平陆县 100MW 农光互补光伏发电项目

监理工程师通知单

编号: ZHJL-JLTZ-PL-070

主题: 关于监理、总包对东郑光伏场区初验收检查发现以下需要消缺项:

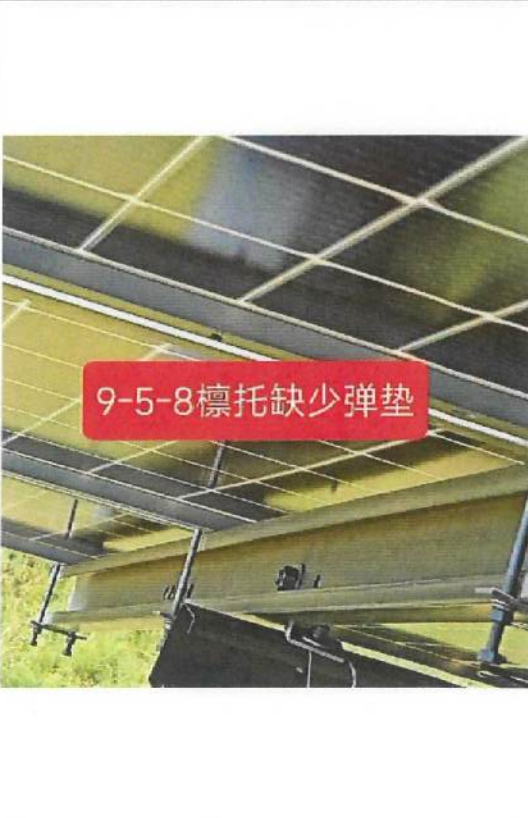
9-6-28背拉杆抱箍缺少弹垫

9-6-28压块缺少螺母，弹垫

9-6-28檩条连接件缺少弹垫

9-6-28压块倾斜

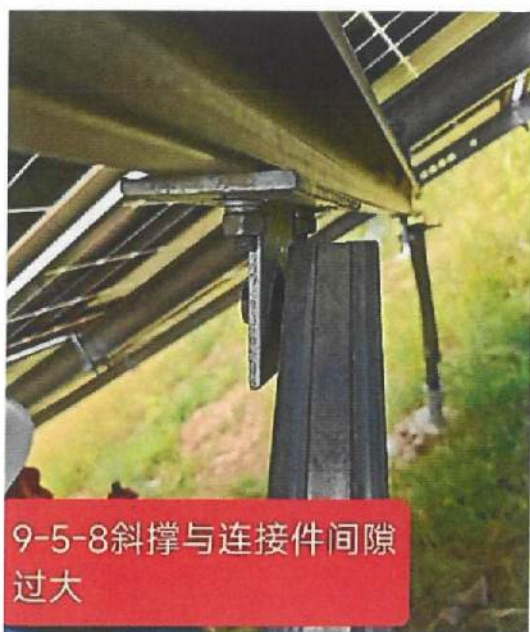
9-6-27斜梁弯曲

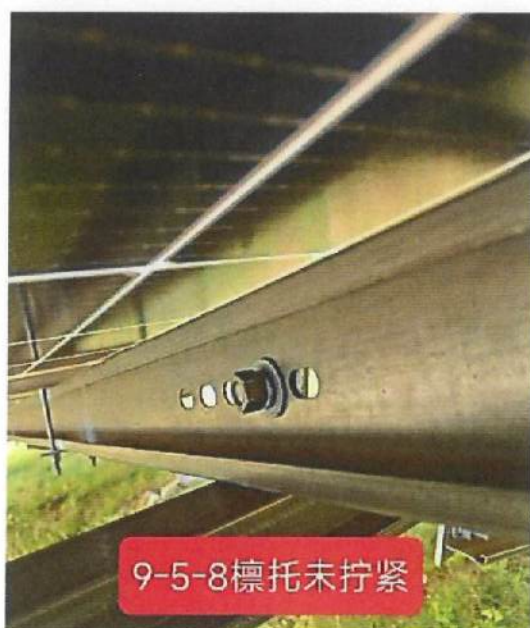
9-6-27檩条连接件缺少弹垫

13	 9号区原道路转弯处无编号。 背拉杆未紧固。	14	 9-1-12整组组件与组件之间未做跨接线
15	 9-6-26整组对穿螺栓未安装	16	 9-6-26檩条连接件缺少弹垫
17	 9-5-8支架未接地	18	 9-5-8檩托缺少弹垫

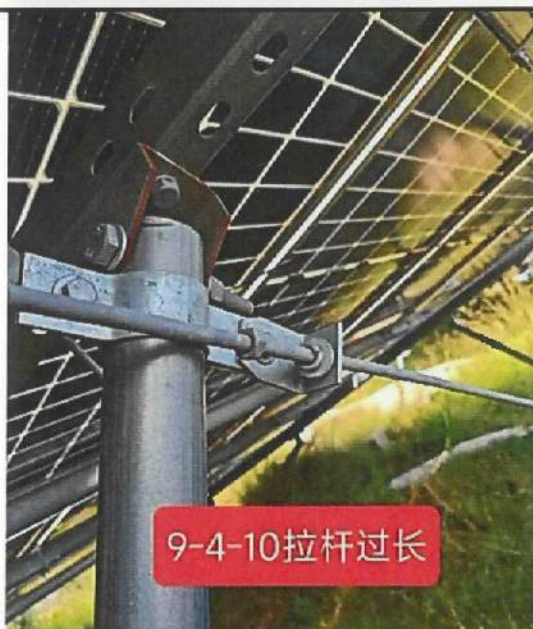
9-4-5未安装背拉杆

9-4-5檩托缺少弹垫

9-2-15压块缺少螺母
整组

9-5-9整组压块缺少螺母

9-4-12檩条连接件螺栓未拧紧

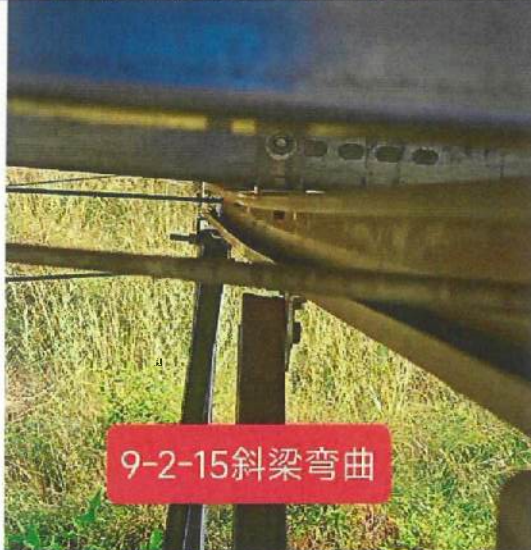
9-4-11压块缺少弹垫

9-4-10缺少对穿螺栓

9-4-10拉杆过长

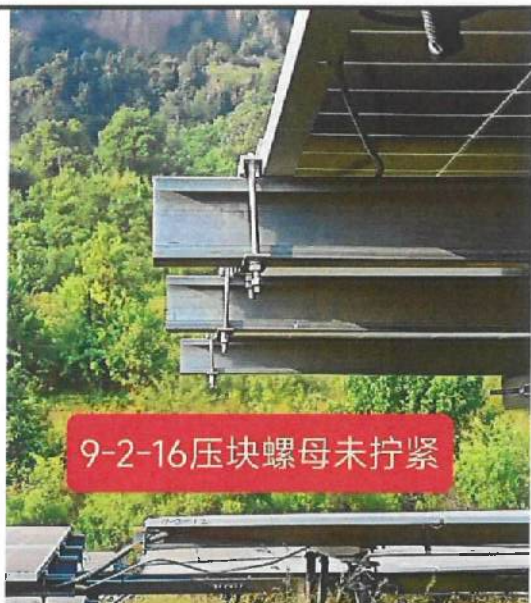
9-3-27檩条连接件缺少弹垫
